泊発電所3号炉審査資料	
資料番号	資料 1
提出年月日	令和5年1月12日

泊発電所3号炉

防潮堤の構造成立性評価方針について (指摘事項に対する回答を含む)

令和5年1月12日
北海道電力株式会社

頭付きアンカーボルトの耐力を決める破壊形式

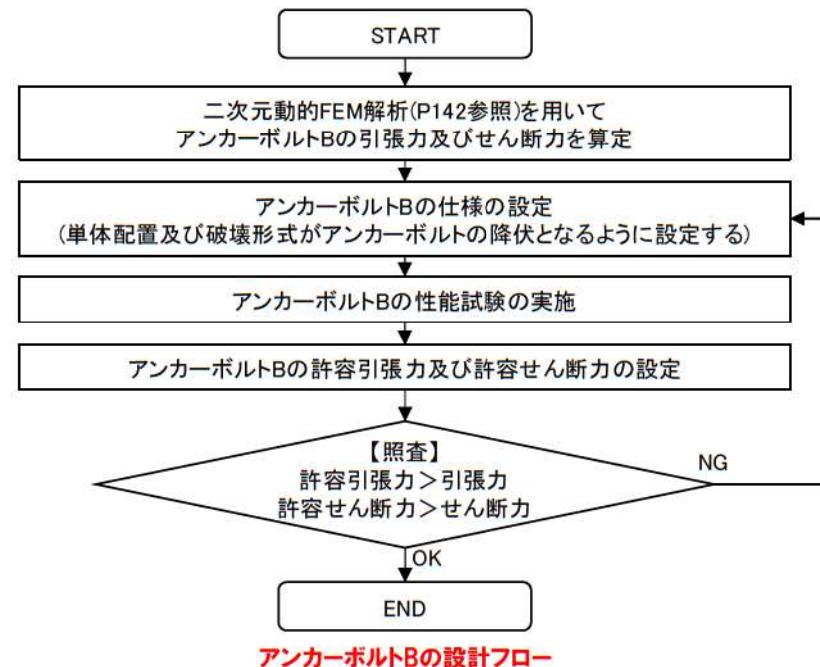
【指摘事項No.23】

止水目地の構造の一部であるアンカーボルトBの性能試験について、参考とする規格、基準等の適用範囲及びセメント改良土の特性を踏まえ、試験方法の詳細を説明すること。なお、説明に当たっては、以下の事項を含めて説明すること。

- 性能試験における試験体の確認項目（アンカーボルトの埋め込み深さ、配置間隔、埋込み側の端部形状等、性能試験の適用範囲に係るもの）
- 上記項目に対する試験体の条件設定の考え方

【指摘事項No.24】

止水目地の構造の一部であるアンカーボルトBの設計について、性能試験の結果を踏まえ、許容限界を含む設計の考え方を説明すること。なお、説明に当たっては、以下の事項を含めて説明すること。

- 性能試験の結果から判定される、アンカーボルトBおよびセメント改良土の破壊モード
- 上記破壊モードを踏まえた、止水目地およびセメント改良土に要求される止水機能

- アンカーボルトBの設計に当たり、破壊形式を下表のとおり整理した。
- アンカーボルトBの種類は、頭付きアンカーボルトを採用する。
- アンカーボルトBの定着部については、各種合成構造設計指針を参考にし、韌性があるアンカーボルトの降伏で支配される破壊形式となるように設計する。
- したがって、アンカーボルトBの性能試験は、破壊形式がアンカーボルトBの降伏となるように計画する。

破壊形式	アンカーボルトBの引張耐力を決める破壊形式		アンカーボルトBのせん断耐力を決める破壊形式		
	アンカーボルトBの降伏 (韌性がある※2)	コーン状破壊 (脆性的である※3)	アンカーボルトBの降伏 (韌性がある※2)	支圧破壊 (脆性的である※3)	コーン状破壊 (脆性的である※3)
イメージ図
